AANDACHTSPUNTEN

EXT-W-7

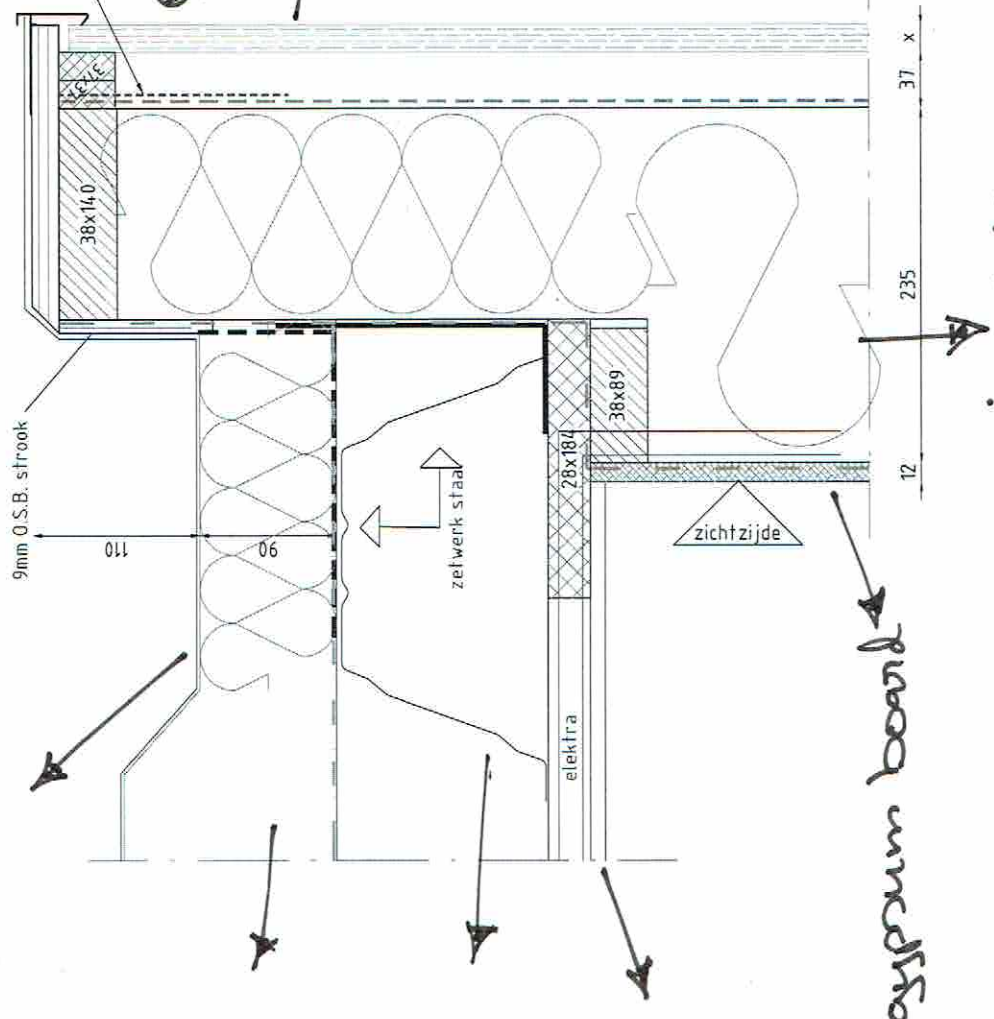
- OSB strook hoogte op prefab tekening aangeven
- Hoogte keep aangeven op aanzicht
- minimale opstand 110mm overhouden
